N/Réf. : FRT20231_753_PU
Gest. : KD/MLL
V/Réf. : PU 28968
Corr. : Antoine Dieter
NOVA : 07/PU/1983341

FOREST. Avenue Brugmann, 183
(= partiellement en zone de protection d'un ensemble classé de 3 maisons Art Nouveau situé avenue Molière, 177 / Inventaire)
PERMIS D'URBANISME : modifier le nombre de logements de 1 à 3 dont 1 triplex et 1 duplex, construire une lucarne arrière, modifier la façade avant (châssis), et mettre en conformité la construction d'un garage et d'un abri vélos en intérieur d'îlot

Avis de la CRMS

Localisation © Brugis, élévation originelle de 1904 (ACF/urb. 3444), transformation de 1924 (AF/Urb. 8282) et vue actuelle (extrait du dossier)

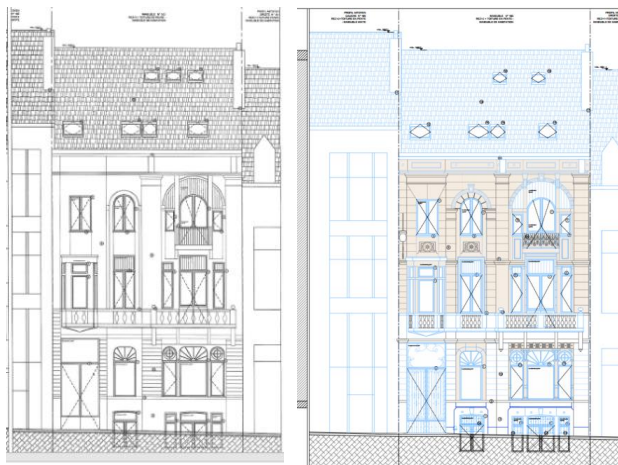
La demande concerne un hôtel particulier de style éclectique datant de 1904 et transformé en 1924. Il est repris à l'inventaire légal des Monuments et des Sites de la Région de Bruxelles-Capitale¹. Il se situe partiellement dans la zone de protection de l'ensemble classé de trois maisons Art nouveau situées avenue Molière, 177.
